## **Vorlage Stadtparlament**

Datum 27. April 2017  
Beschluss Nr. 417  
Aktenplan 541.30.15 Kehrichtheizkraftwerk: Bauliches

### **KHK-Logistik; Konzeptänderung infolge Verpuffung vom 12. September 2016; Zusatzkredit**

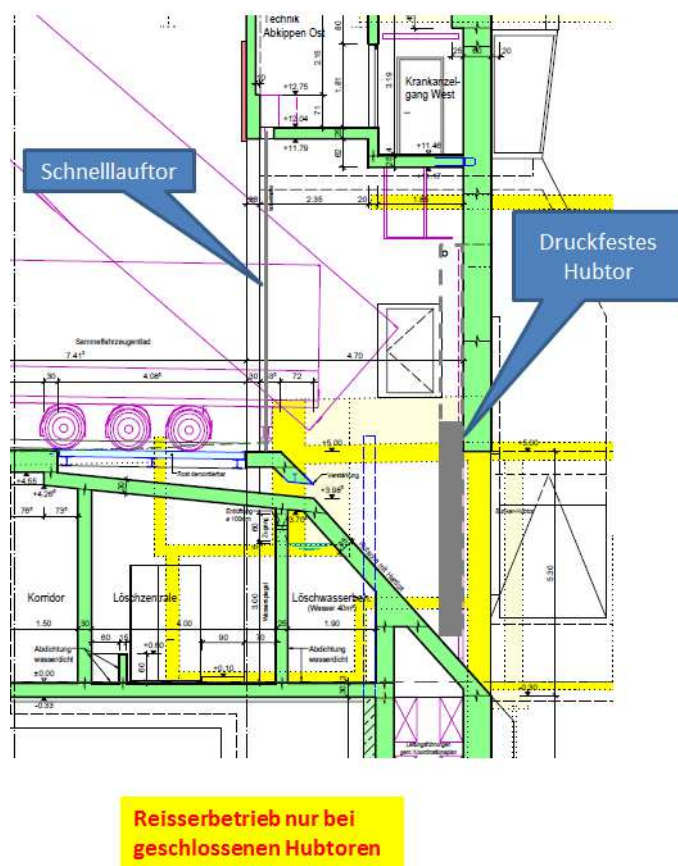
Am 12. September 2016 ereignete sich im Kehrichtheizkraftwerk (KHK) in einer Abfallgrube eine explosionsartige Verpuffung. Ursache war die Anlieferung von für die Verbrennung unzulässigen Abfällen. Die Verpuffung erfolgte im Reisser, welcher dadurch massiv beschädigt wurde. Durch die Druckwelle brach unter anderem ein Sicherheitsfenster des Kommandoraums und beschädigte diverse Anlagen. Fünf Personen erlitten dabei leichte Verletzungen. Diverse Türen und ein Bunkertor wurden durch die Druckwelle aufgesprengt. Kurze Zeit vor der Verpuffung fuhr ein Kundenlastwagen zu einer der Kippstellen. Der Lastwagenchauffeur war mit dem Entladen beschäftigt. Nur wenige Augenblicke, nachdem er wieder in die Führerkabine gestiegen war, ereignete sich die Verpuffung. Eine Stichflamme schoss durch das Bunkertor. Ein weiteres Bunkertor wurde durch die Wucht aufgeschleudert und krachte seitlich in die Führerkabine des LKWs. Da der Chauffeur bereits in der Führerkabine war, wurde er glücklicherweise nicht verletzt.
